Контрольная форма обследования приоритетных объектов и услуг социальной инфраструктуры

Для инвалидов и других МГН.
 Наименование объекта: НУК «ДКА»
 Адрес: г. Комсомольск-на-Амуре, ул. Калинина, д.7
 Дата обследования: 20.08.2014

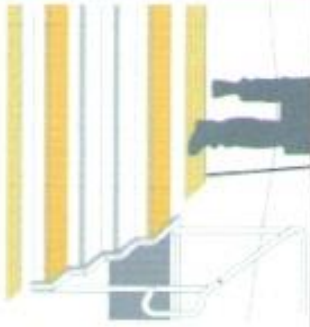
<p>1.5. Ширина проветров ячеек на пути движения не должна превышать 0,015 м. Предпочтительно применение решеток с ромбовидными или квадратными ячейками</p>	<p><input type="checkbox"/> Да <input checked="" type="checkbox"/> Нет</p> <p>Измерение</p>	 <p>направление движения</p>		<p>- Привести в соответствие</p>
<p>1.6. Имеются ли на маршруте движения места отдыха с возможностью вылова и ожидания помощи?</p>	<p><input type="checkbox"/> Да <input checked="" type="checkbox"/> Нет</p> <p>Осмотр:</p>		<p>Места отдыха отсутствуют</p>	<p>- Привести в соответствие</p>
<p>1.7. Ширина доступного маршрута движения не менее 0,9 м.</p>	<p><input checked="" type="checkbox"/> Да <input type="checkbox"/> Нет</p> <p>Измерение</p>		 <p>Ширина 7 м</p>

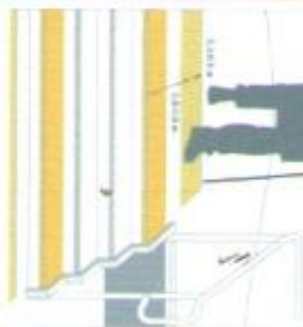
<p>1.10</p> <p>Для открытых лестниц – ширина проступей и высота подступенка должна быть от 0,35 до 0,4 м, от 0,12 до 0,15 м.</p>	<p><input type="checkbox"/> Да <input checked="" type="checkbox"/> Нет</p> <p>Измерение:</p>		 <p>Ширина 0,39м, высота 0,17м</p>	<p>- Привести в соответствие</p>
<p>1.11</p> <p>Марш открытой лестницы не должен быть менее трех ступеней и не должен превышать 12 ступеней. Недопустимо применение одиночных ступеней, которые должны замкаться пандусами.</p>	<p><input checked="" type="checkbox"/> Да <input type="checkbox"/> Нет</p> <p>Измерение:</p>

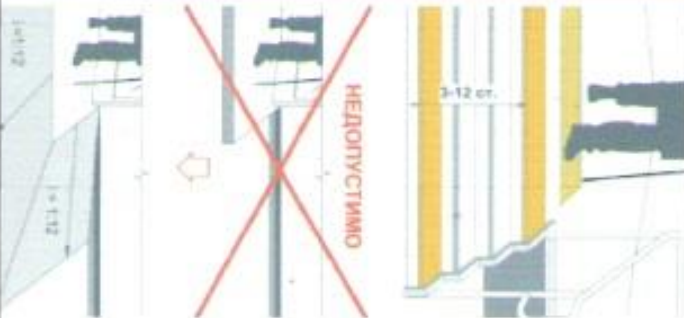
<p>доступных мест? Если нет, то количество парковочных мест согласовано с общественными организациями инвалидов?</p>	<p><input checked="" type="checkbox"/> Нет Осмотр.</p>	<p>инвалидов на кресле-коляске до 100 вкл. 5%, но не менее 1 от 101 до 200 - 5 мест и доп. 3%; от 201 до 1000 - 8 мест и доп. 2%; 1001 место и более - 24 места + не менее 1% на каждые 100 мест свыше</p>		
<p>1.22 Из всех доступных мест, по крайней мере, есть хоть одно доступное для микроавтобуса?</p>	<p><input checked="" type="checkbox"/> Да <input type="checkbox"/> Нет Осмотр.</p>	<p>Для каждого 6 парковочных мест, по крайней мере, одно должно быть доступно для микроавтобуса, но не менее одного на стоянку.</p>	 <p>Площадь двора</p>	<p>- Привести в соответствие</p>

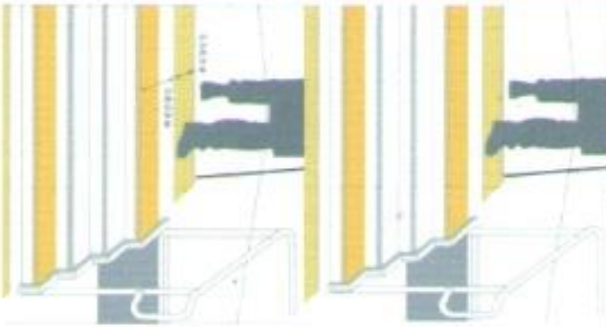
<p>1.23</p> <p>Доступные парковочные места имеют размер 6,0х3,6 м и 1,2 м</p>	<p><input type="checkbox"/> Да</p> <p><input checked="" type="checkbox"/> Нет</p> <p>Измерение:</p>		<p>Парковочные места отсутствуют</p>	<p>- Привести в соответствие</p>
<p>1.24</p> <p>Доступные места для автомашин, салоны которых приспособлены для инвалидов на креслах-колясках имеют ширину боковых подходов не менее 2,5 м</p>	<p><input type="checkbox"/> Да</p> <p><input checked="" type="checkbox"/> Нет</p> <p>Измерение:</p>		 <p>Доступные места отсутствуют</p>	<p>- Создать доступные места парковки</p>
<p>1.25</p> <p>Высота парковка автомашин, для перевозки инвалидов на креслах-колясках имеет высоту минимум 2,5м</p>	<p><input type="checkbox"/> Да</p> <p><input checked="" type="checkbox"/> Нет</p> <p>Измерение:</p>		<p>Отсутствуют</p>	<p>- Привести в соответствие</p>

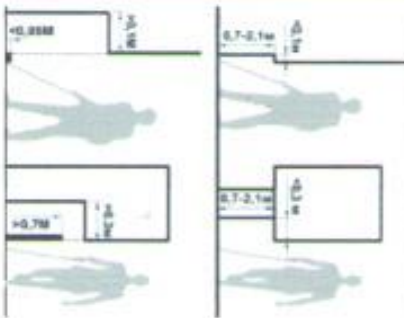
2.23	<p>Наружные двери, доступные для МПН, могут иметь пороги. При этом высота каждого элемента порога не должна превышать 0,014</p>	<p><input type="checkbox"/> Да <input checked="" type="checkbox"/> Нет</p> <p>Измерение:</p> 	<p>Высота 0,04 м</p> 	<p>- Привести в соответствие</p>

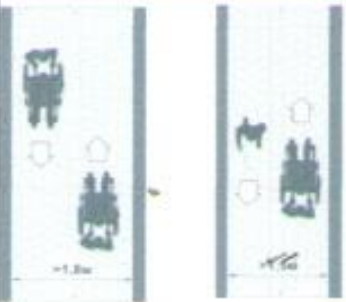
2.26	Глубина тамбуров и тамбур-шлюзов не менее 2,3 при ширине не менее 1,5м.	<input checked="" type="checkbox"/> Да <input type="checkbox"/> Нет Измерение:		 <p>Ширина 2,5 м</p>	
2.27	Минимальное свободное пространство между дверями тамбура не менее 1,4 м плюс ширина двери, открывающаяся внутрь.	<input checked="" type="checkbox"/> Да <input type="checkbox"/> Нет Измерение:		 <p>Со стороны защелки 0,75 м</p>	
2.28	Грязезащитное покрытие должно быть на уровне нулевой отметки пола. Если это невозможно – грязезащитное покрытие должно быть закреплено на поверхности пола.	<input type="checkbox"/> Да <input checked="" type="checkbox"/> Нет Осмотр:		 <p>Грязезащитное покрытие отсутствует</p>	<p>- Привести в соответствие</p>

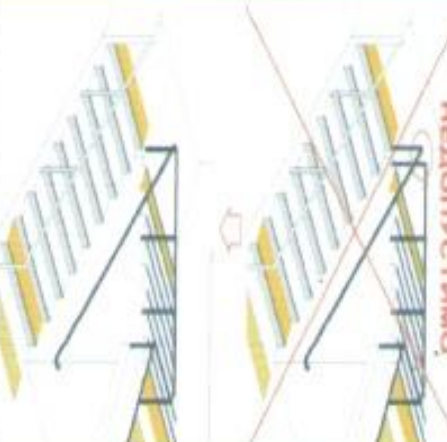
3.5	<p>Под маршем открытой лестницы и другими нависающими элементами следует устанавливать ограждения, имеющие размер в свету по высоте менее 1,9 м.</p>	<p><input type="checkbox"/> Да <input checked="" type="checkbox"/> Нет</p> <p>Измерение:</p> 	 <p>Высота 1,15 м</p>	<p>- Привести в соответствие</p>
3.6	<p>В помещениях, доступных инвалидам, не разрешается применять ковры с ворсом высотой ворса более 0,013 м.</p>	<p><input checked="" type="checkbox"/> Да <input type="checkbox"/> Нет</p> <p>Измерение:</p> 	<p>Таких покрытий нет</p>	
3.7	<p>В местах перепада уровней пола в помещении для защиты от падения следует предусматривать ограждения высотой в пределах 1 – 1,2 м</p>	<p><input type="checkbox"/> Да <input checked="" type="checkbox"/> Нет</p> <p>Измерение:</p> 		<p>- Привести в соответствие</p>

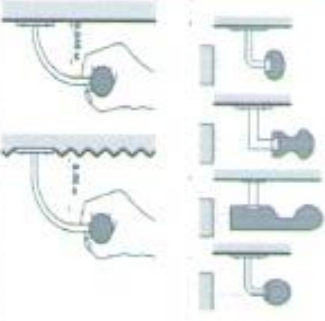
3.13	<p>Завершающие горизонтальные части поручня должны быть длиннее марша лестницы или наклонной части пандуса 0,3 м (от 0,27 до 0,33 м) и иметь не травмирующее завершение</p>	<p><input type="checkbox"/> Да <input checked="" type="checkbox"/> Нет</p> <p>Измерение:</p> 	 <p>Длина 0,22 м</p>	-Привести в соответствие
3.14	<p>Поручни рекомендуются применять округлого сечения диаметром от 0,04 до 0,06 м</p> <p>Расстояние в свету между поручнем и стеной должно быть не менее 0,045м для гладких поверхностей и не менее 0,06м для шероховатых поверхностей</p>	<p><input type="checkbox"/> Да <input checked="" type="checkbox"/> Нет</p> <p>Измерение:</p>  <p><input type="checkbox"/> Да <input checked="" type="checkbox"/> Нет</p> <p>Измерение:</p> 	<p>Поручни отсутствуют</p>	-Привести в соответствие

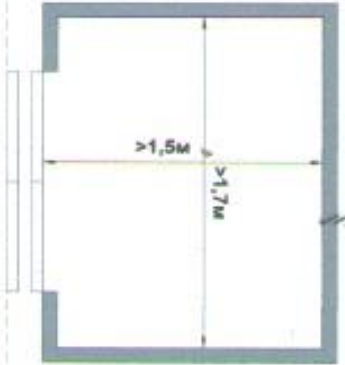
<p>3.17</p> <p>При отсутствии лифтов ширина марша лестницы должна быть не менее 1,35 м.</p>	<p><input checked="" type="checkbox"/> Да <input type="checkbox"/> Нет</p> <p>Измерение:</p>		 <p>Ширина 1,6 м</p>	
<p>3.18</p> <p>Дополнительные поручни следует предусматривать при ширине марша лестницы 4,0 м и более.</p>	<p><input checked="" type="checkbox"/> Да <input type="checkbox"/> Нет</p> <p>Измерение:</p>		<p>Ширина 1,6 м</p>	
<p>3.19</p> <p>Поручень перил с внутренней стороны лестницы должен быть непрерывным по всей ее высоте.</p>	<p><input checked="" type="checkbox"/> Да <input type="checkbox"/> Нет</p> <p>Осмотр:</p>

Пандус (внутри здания).

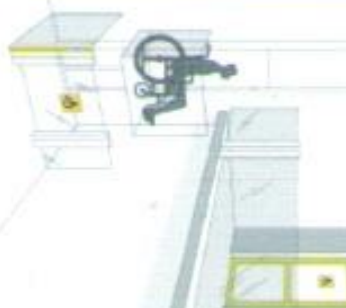
3.21	<p>При передаче высот пола в здании или сооружении следует предусматривать лестницы, пандусы или подъемные устройства, доступные для МГН</p>	<p><input type="checkbox"/> Да <input checked="" type="checkbox"/> Нет</p> <p>Осмотр:</p>		<p>Подъемные устройства отсутствуют</p>	<p>- Привести в соответствие</p>

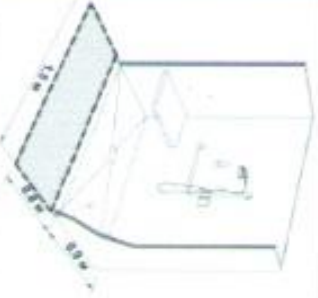
<p>5.11 У дверей санитарно-бытовых помещений или доступных кабины (уборная, душевая, ванная и т.д.) имеются специальные знаки (в том числе рельефные) на высоте 1,35 м.</p>	<p><input type="checkbox"/> Да <input checked="" type="checkbox"/> Нет Измерение:</p>	 <p>The diagram illustrates a door with a yellow sign featuring a wheelchair icon and the text 'Таблетка' (Tablet) and '1.35 м'. A callout box points to the sign with the height '1.35 м'.</p>	 <p>A photograph of a door with a yellow sign featuring a wheelchair icon and the text 'Таблетка' (Tablet) and '1.35 м'.</p>	<p>- Привести в соответствие</p>
---	---	--	--	----------------------------------
